# NÁVRH NA ZMĚNU STAVBY

Akce : Rekonstrukce páteřní komunikace v areálu ÚD Hostivař (vozovna + garáž Hostivař)

Číslo stavby: 20-0-2492

1

Příloha č. 3 Fotodokumentace

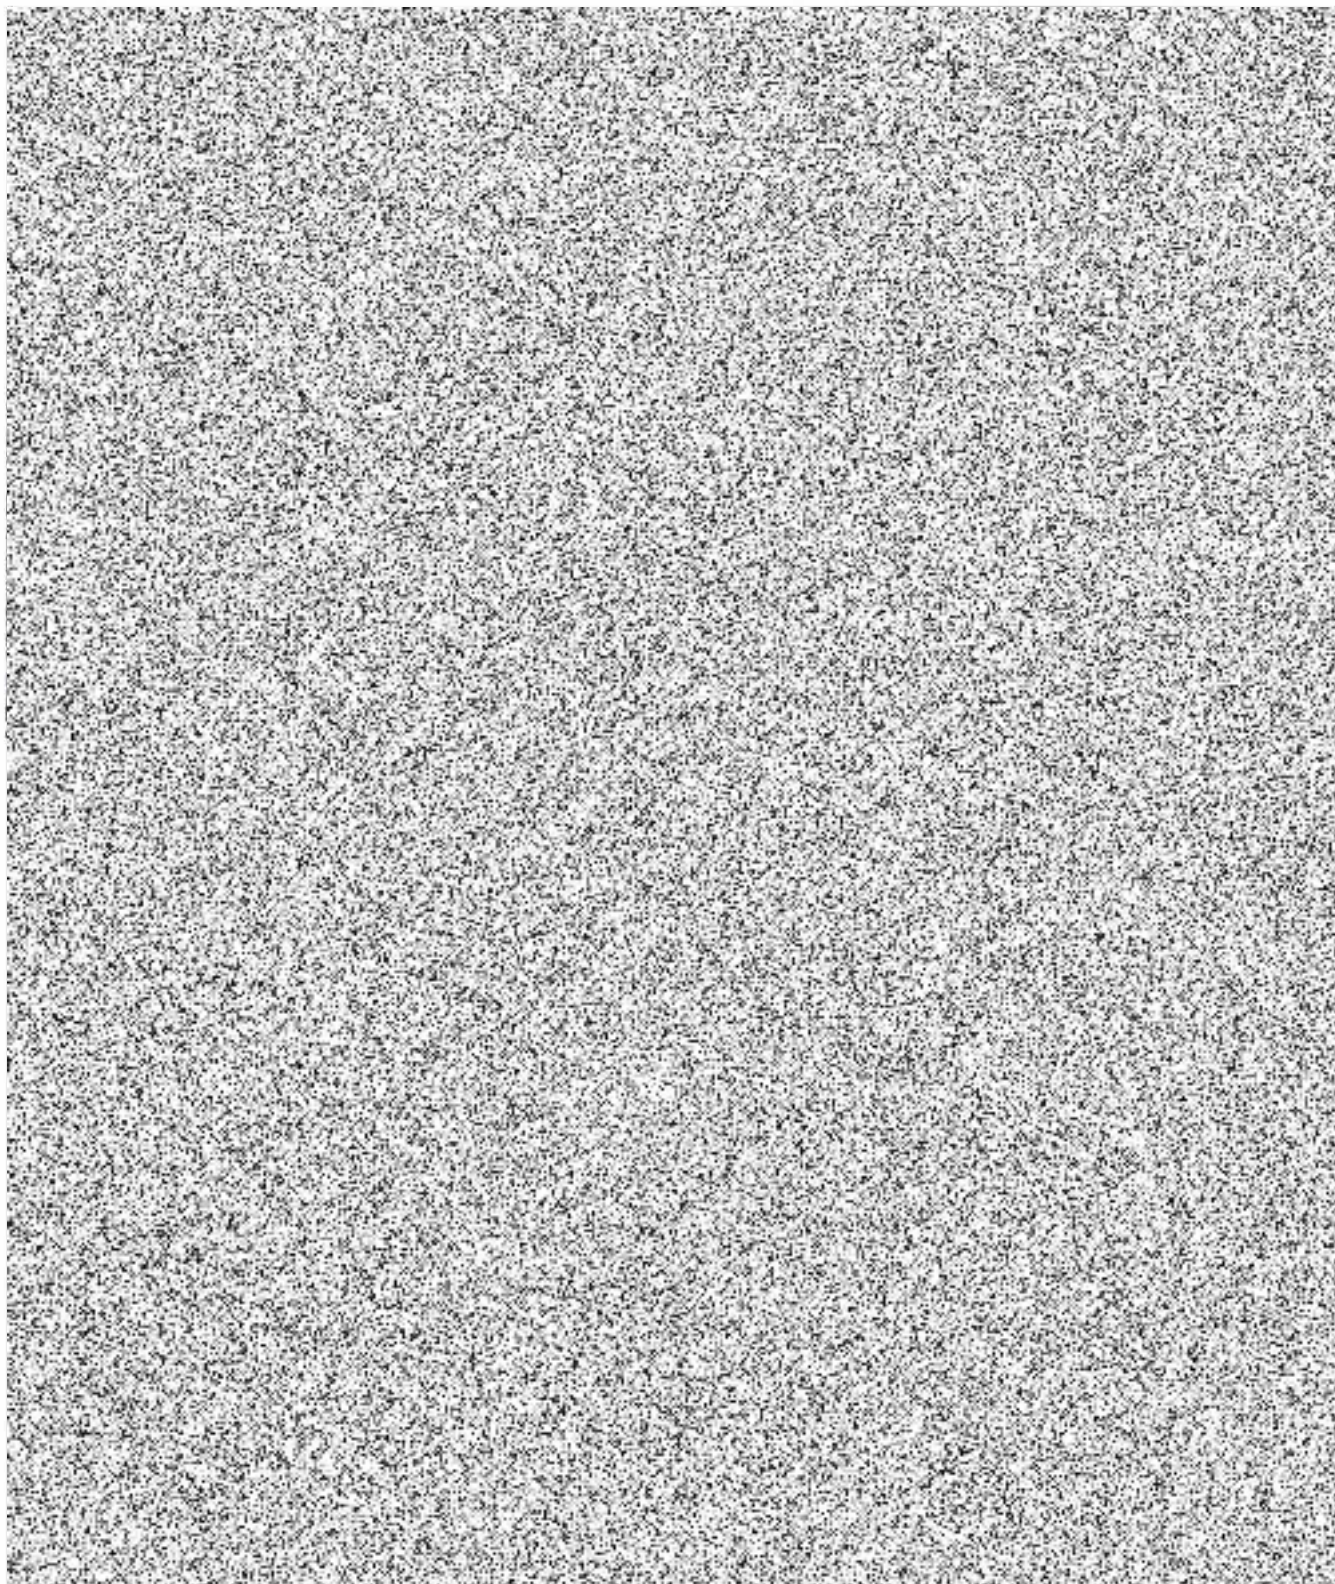
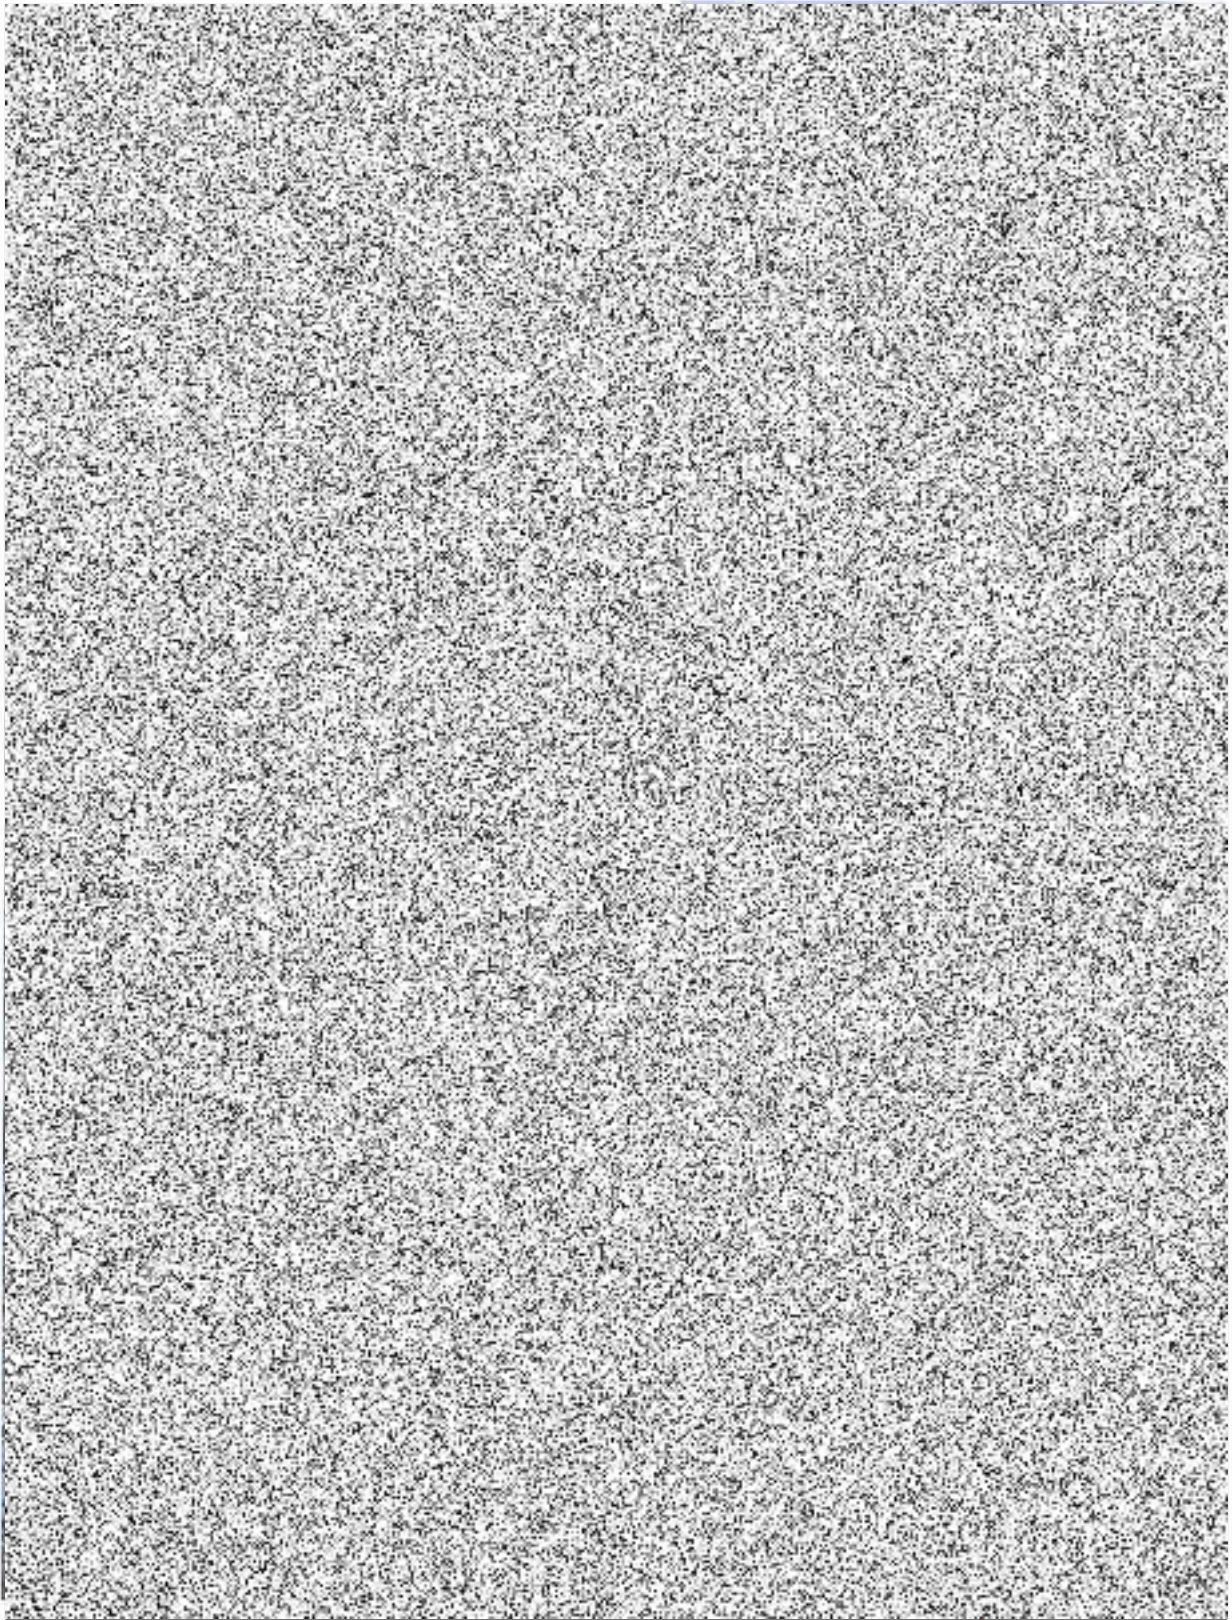
OBJEKT:	Číslo (pod) objektu:	Název: Topný kanál- nefunkční
<b>Popis změny:</b> Při provádění zemních prací byl zjištěn starý topný kanál, který nebyl v ploše mezi objektem STK, zeleným ostrůvkem a v blízkosti haly 2 při zpracování PDPS pro výběr zhotovitele znám a uvažován.		
<b>Zdůvodnění změny:</b> Z důvodu této nepředvídatelné okolnosti a výškového uložení bylo nutné odstranit starý nefunkční topný kanál pro budoucí komunikaci. Více v souvisejících přílohách této změny.		
<b>Posouzení změny - autorský dozor projektanta:</b> Sinpps s.r.o. Inženýr projektu:  Souhlasím s použitými vymeřeními, materiály i výše uvedeným zdůvodněním.

- 2/1 Topný kanál – v ploše mezi objektem STK a zeleným ostrůvkem. Tato větev potrubí v topném kanálu je nefunkční potvrzeno Ing. Novákovou z TSO. Na základě toho bylo rozhodnuto, že dojde k demontáži potrubí a k úpravě prostoru topného kanálu. Návrh potřebných úprav ve 2. etapě a jejich rozsah určí projektant na základě získaných údajů o stávajícím stavu a trase kanálu. **Projektant zpracuje detaily zpětných úprav topného kanálu zejména v místech kde zaklopení topného kanálu je v malé hloubce pod aktivní zónou konstrukce vozovky komunikace.**
